Mission régionale d'autorité environnementale

**Avis en date du 8 novembre 2019
de la Mission régionale d'autorité environnementale d'Île-de-France
sur le projet de campus Condorcet situé à Paris 18^e et Aubervilliers
(Seine-Saint-Denis)**

Illustration 3 : Plan de masse du projet Condorcet sur le site de La Chapelle (extrait du PC2a)

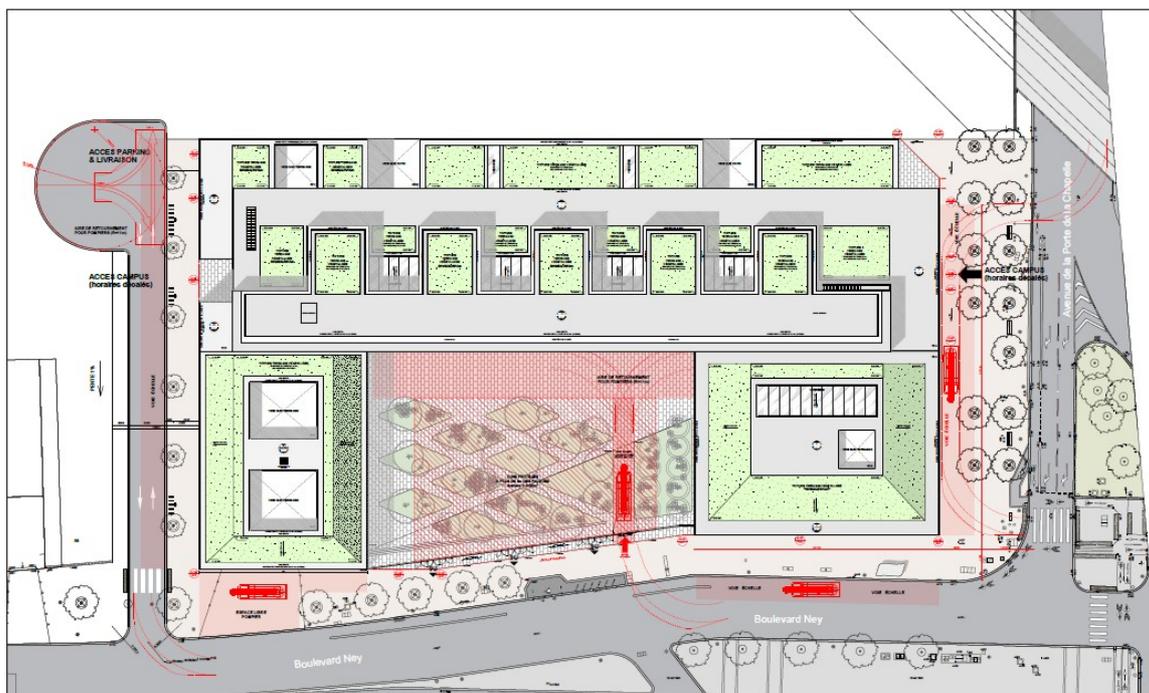
Le phasage du projet n'est pas actualisé dans l'étude d'impact, qui précise un étalement des travaux sur le site de la Chapelle sur une période de 31 mois, de novembre 2019 à mai 2022 (EI, vol. 1, p.84).

La MRAe note que les démolitions des bâtiments présents (non précisés hormis l'enceinte de Thiers) réalisées par la ville de Paris (EI, vol. 3, p. 130 et 134) et les travaux de dépollution nécessaires au projet ne sont pas inclus dans l'analyse.

La MRAe recommande d'inclure les travaux de démolition et de dépollution dans l'étude d'impact, en application des dispositions de l'article L.122-1 du code de l'environnement.
